リコール届出一覧表

リコール届出日：令和元年9月4日

リコール届出番号	外-2912	リコール開始日	令和元年9月 5日
届出者の氏名又は名称	ジャガー・ランドローバー・ジャパン 株式会社 代表取締役 ハンソン・マグナス・ユタカ	製作国：英国 製作者名：ジャガー・ランドローバー・リミテッド 問い合わせ先： ランドローバーお客様相談室 0120-922-992	
不具合の部位（部品名）	原動機（パワートレーンコントロールユニット）		
基準不適合状態にあると認める構造、装置又は性能の状況及びその原因	パワートレーンコントロールユニットにおいて、プログラムの仕様指示が不適切なため、誤ったプログラムが搭載されている。そのため、SCR監視機能が正しく働かず、アイドルストップが機能しない、及び、排出ガスが基準を満足しなくなるおそれがある。		
改善措置の内容	全車両、パワートレーンコントロールユニットのプログラムを正規のプログラムに書き換える。		
不 具 合 件 数	0件	事 故 の 有 無	無し
発 見 の 動 機	本国メーカーからの情報による。		
自動車使用者及び自動車分解整備事業者に周知させるための措置	<ul style="list-style-type: none"> ・使用者：電話又はダイレクトメールで通知する。 ・自動車分解整備事業者：対象台数が少数であり、全ての使用者を把握しているの で、機関誌等への掲載は行わない。 ・改善実施済車には、運転席側ドアロックストライカー付近に外-2912の ステッカーを貼付する。

改善箇所説明図

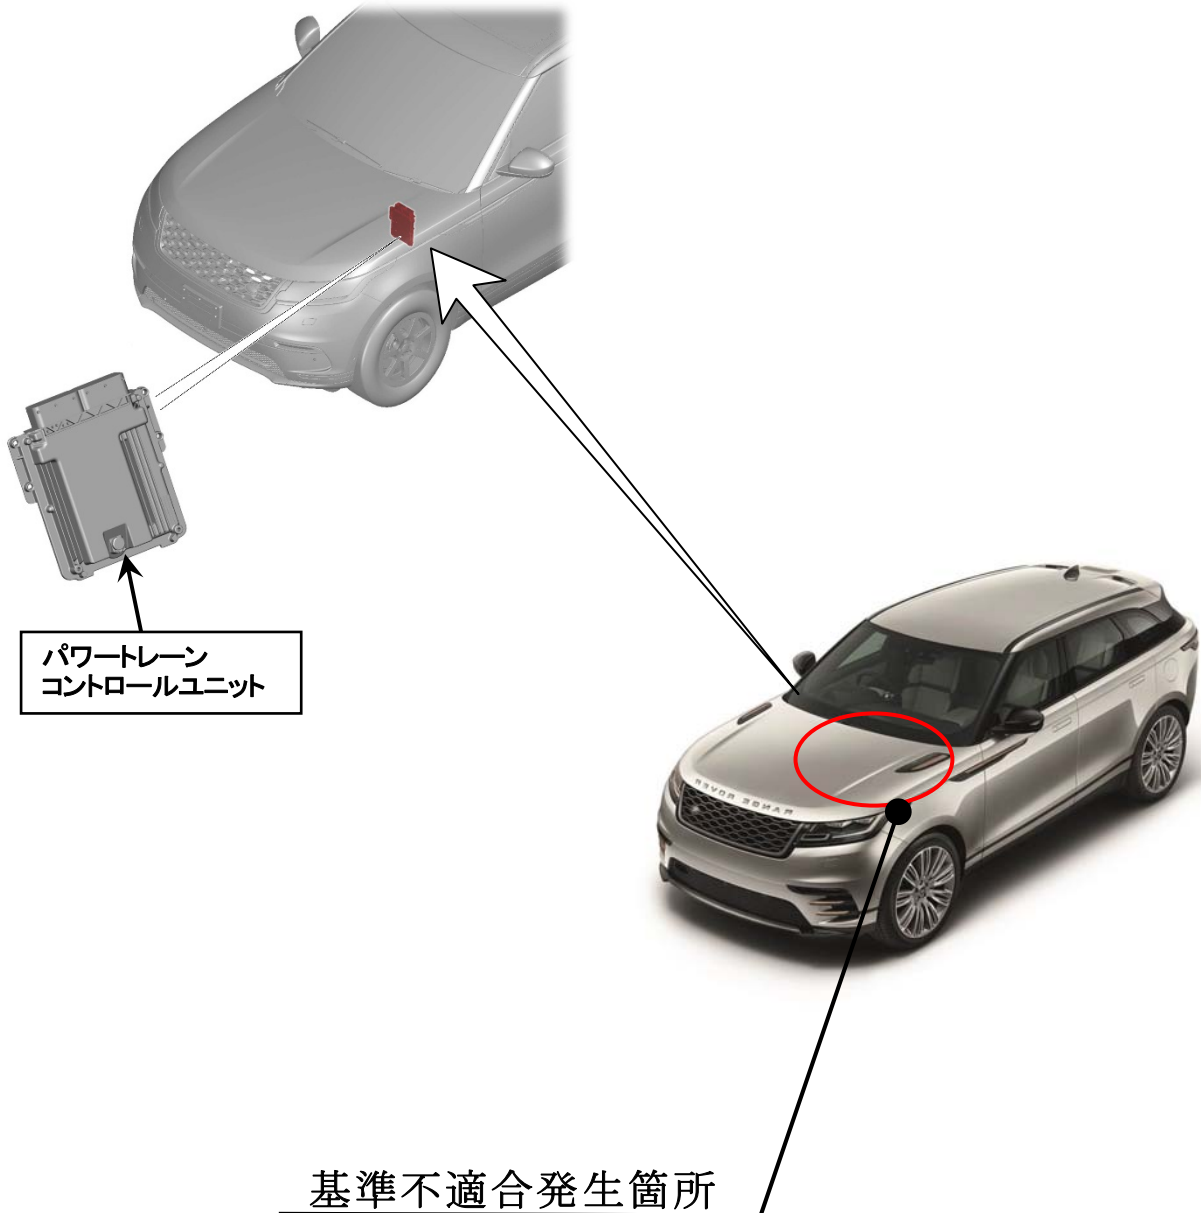
パワートレーンコントロールユニットにおいて、プログラムの仕様指示が不適切なため、誤ったプログラムが搭載されている。そのため、SCR監視機能が正しく働かず、アイドルストップが機能しない、及び、排出ガスが基準を満足しなくなるおそれがある。

全車両、パワートレーンコントロールユニットのプログラムを正規のプログラムに書き換える。
